Processo COVIR 00390-00002482/2022-91

Uso da Edificação: Residencial

Atividade: Habitação Unifamiliar

Endereço: SRIA II, QE 24 Conjunto E lote 01, GUARÁ/DF

Figura 17: Fachada lateral da edificao no projeto visado. Fonte: Processo Administrativo n 137.001830/2001.

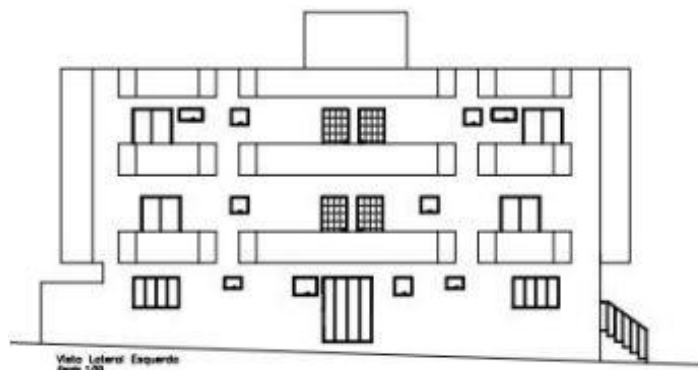
Quanto ao partido arquitetnico e o uso da edificao: No resta dvida de que o partido arquitetnico do projeto de arquitetura ao longo de todas as aprovaes, traz a **caracterstica clara de uma edificao destinada  habitao multifamiliar**, sendo essa atividade encoberta por meio de alteraes de nomenclaturas dos ambientes com o intuito de caracterizar e aprovar como habitao unifamiliar, que era a atividade permitida para o lote nas normas urbansticas vigentes  poca (NGB e PDL do Guar).

A Administrao Regional indeferir o projeto de arquitetura quando o partido arquitetnico for incompatvel com o disposto na legislao de uso e ocupao do solo.

PLANTA BAIXA
TRREO (1 PAV.)

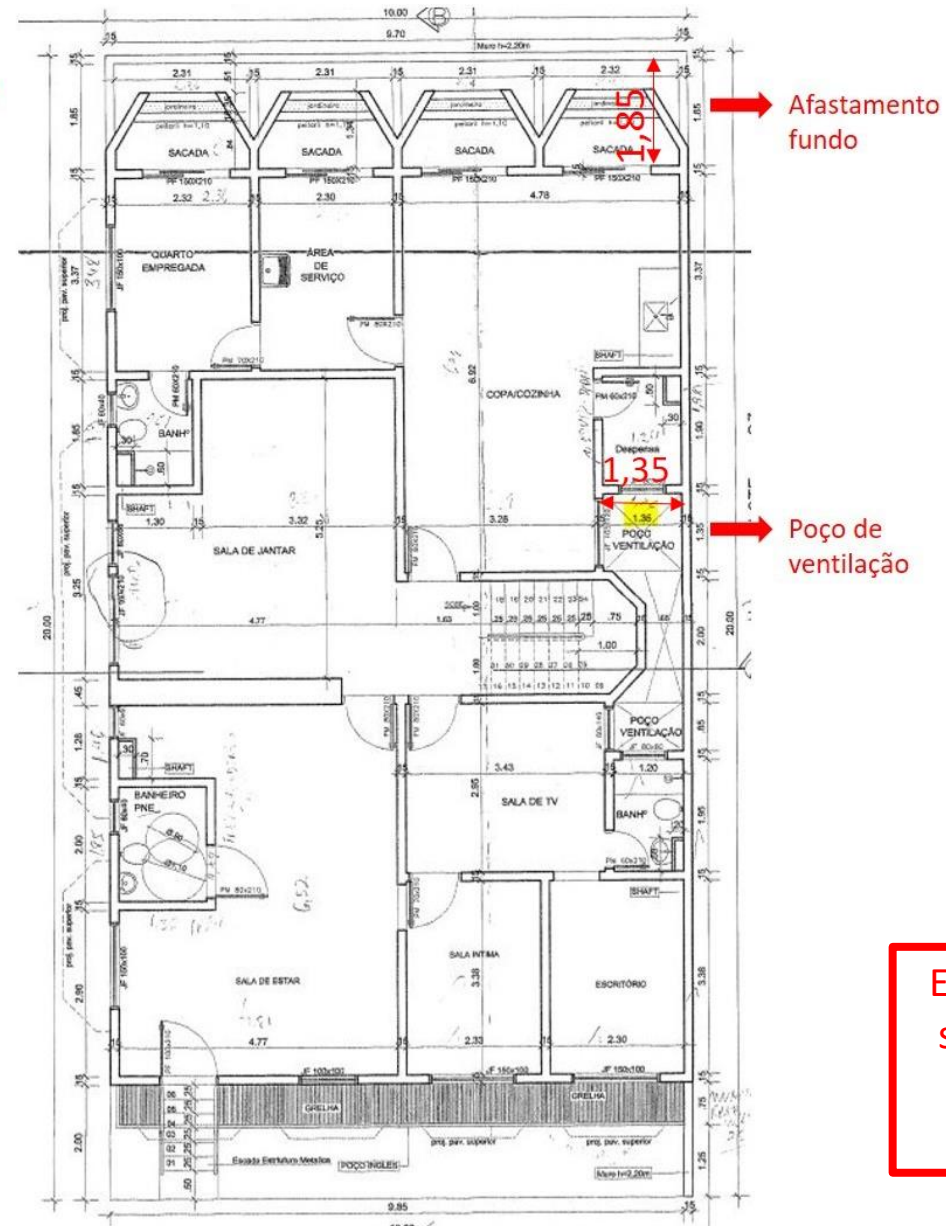
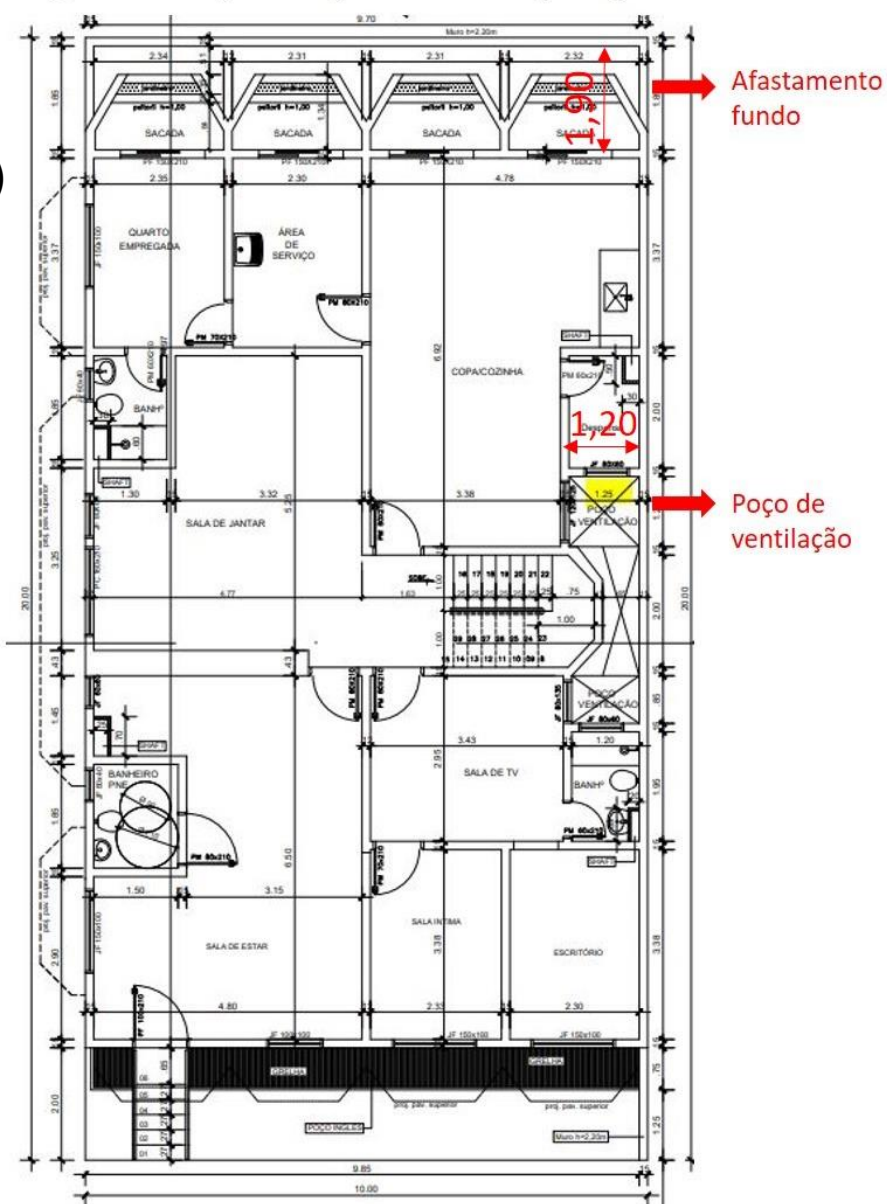
J a Licena para obra sem alterao de rea n 18/2020, no teve projeto analisado, visto que pelo art. 24 do COE/DF o projeto  depositado, sendo responsabilidade do autor e do proprietrio pelo cumprimento das normas. Ao verificar o projeto depositado, conclumos que no atende aos requisitos do art. 24, j que foi alterado o permetro externo e a estrutura:

Essas alteraoes
se repetem em
todos os
pavimentos

7. REA DE CONSTRUO

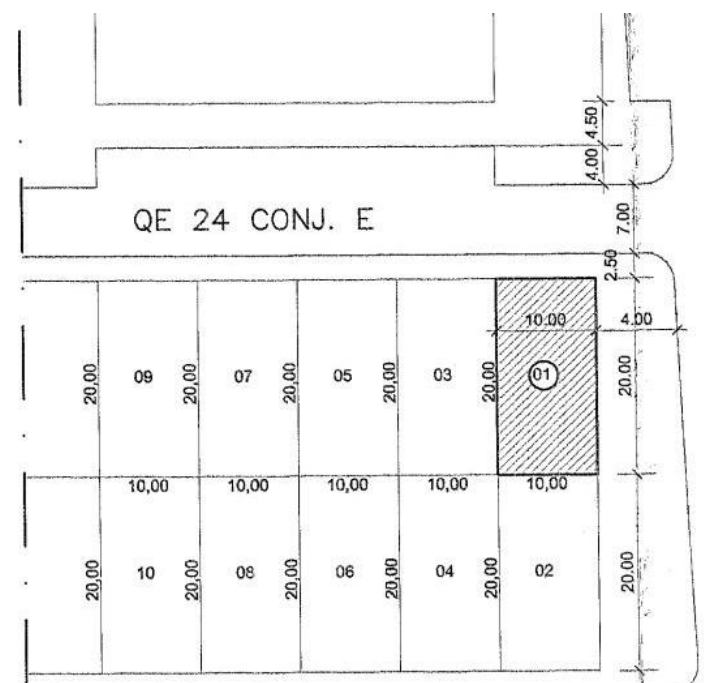
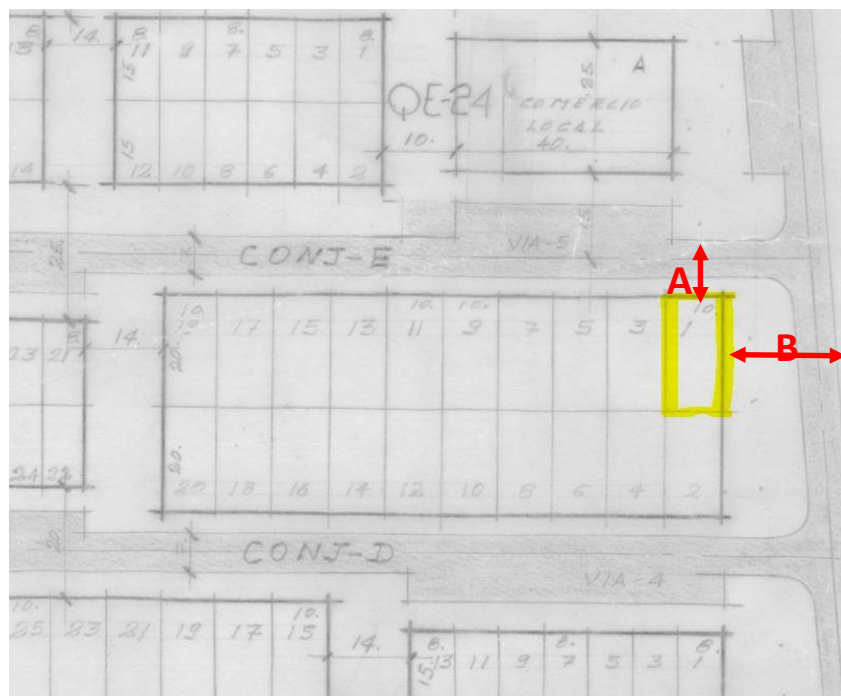
Taxa mxima de construo: Considerando o cculo de reas do projeto visado e os descontos definidos no COE/DF vigente  poca, **no houve extrapolao da taxa de construo.**

O subsolo foi **excluído** do cculo da rea computvel feita  poca conforme define o art. 47 do COE/DF, j que foi nomeado como "depsito".

PR 15/1

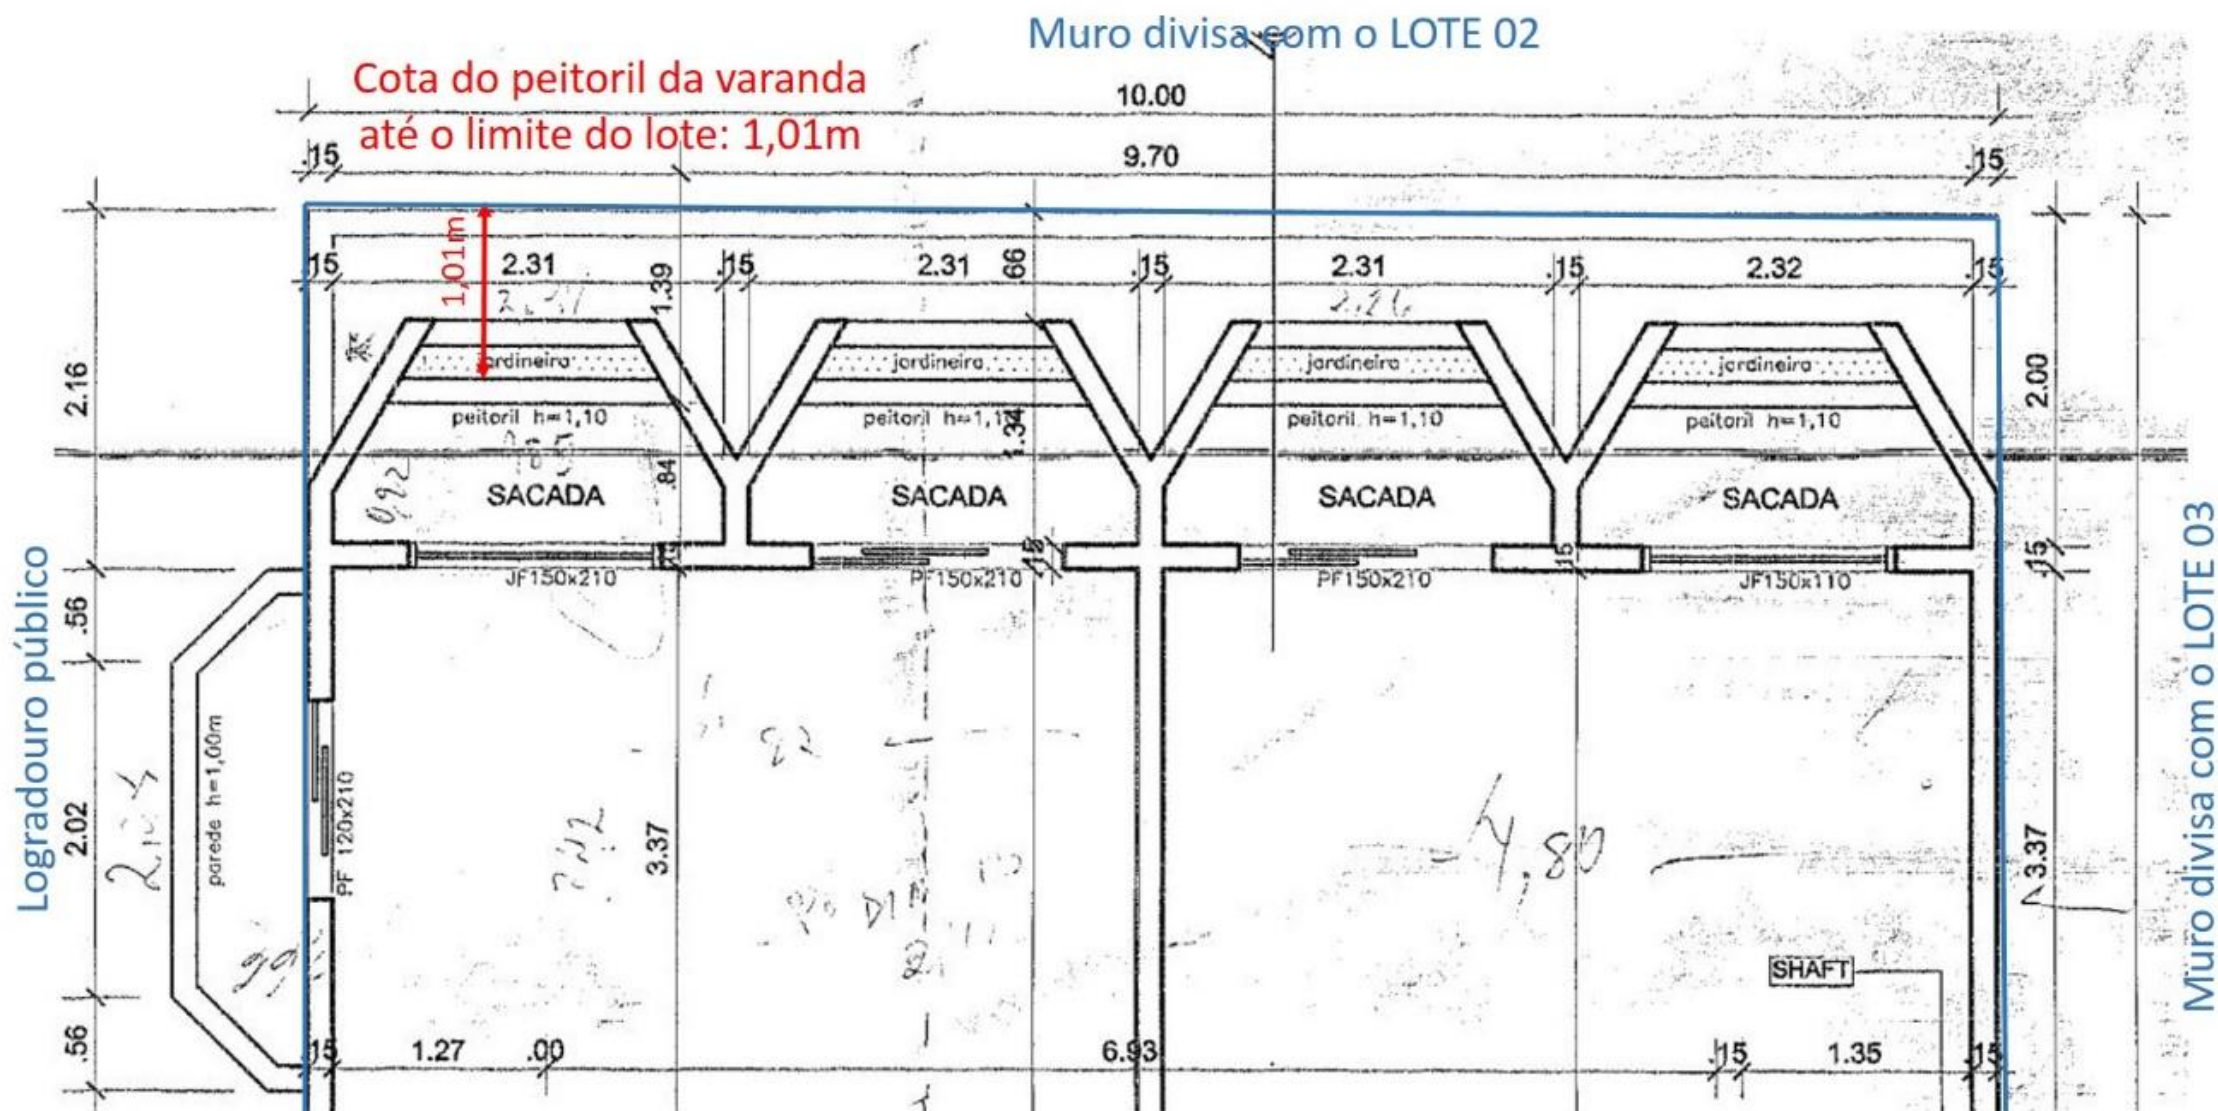
Afastamentos mnimos obrigatrios: Como no consta na PR 15/1 a cota referente  distncia do lote em relao ao meio fio oposto, no foi possvel confirmar se a edificao est em conformidade com o cone de afastamento.

No constam as dimenses "A" e "B" indicadas na PR 15/1 para o cculo do cone. Porm, se calcular considerando as cotas da planta de situao, o cone de afastamento estaria de acordo.
